改善箇所説明図

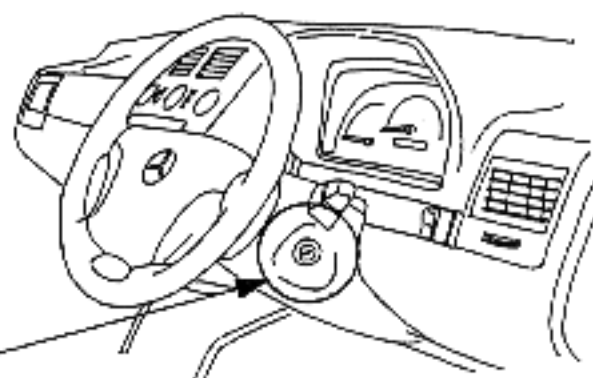
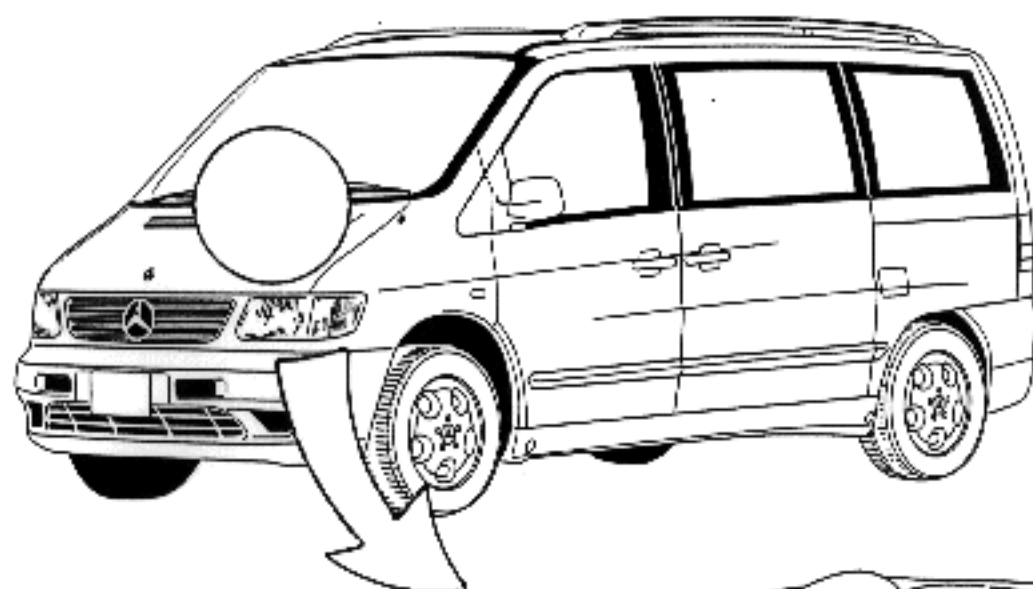
基準不適合発生箇所

原動機（エンジン）のイグニッション・スイッチの組み付けに不適合なものがあるため、原動機始動後も当該スイッチが始動位置から戻らない場合があり、そのままの状態で使用を続けると、スタータが破損して配線が短絡し、最悪の場合、車両火災に至るおそれがある。

改善の内容

全車両、スタータ制御用のリレーを新たに設置する。
